**überarbeiteter Entwurf vom 18.09.2017**

### **Überarbeitete Planung 2017 Perspektive Südost, Architekturbüro Staab, Berlin**

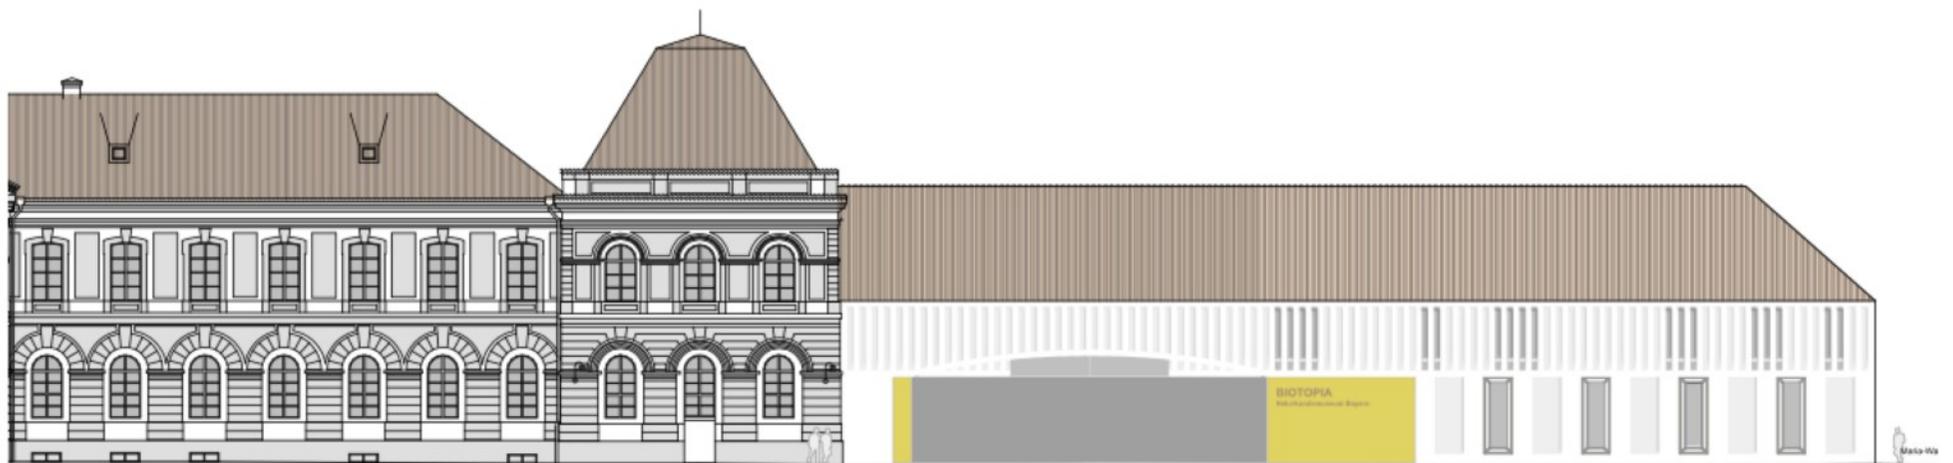
Heruntergespielt wird, dass der Neubau – vor allem die große Öffnung und die Dachfläche – vom Rondell aus sichtbar sein wird. Das Metaldach im Wettbewerb wurde zugunsten einer Keramikdeckung aufgegeben. Die das gesamte Schlossensemble prägenden Biberschwanzziegel und Schleppegauben gibt es aber nicht. Die Eingangsöffnung ist fast genauso breit wie im Wettbewerbsentwurf. Der viel zu flache Bogen hat auf der linken Seite lediglich endlich ein Auflager erhalten.
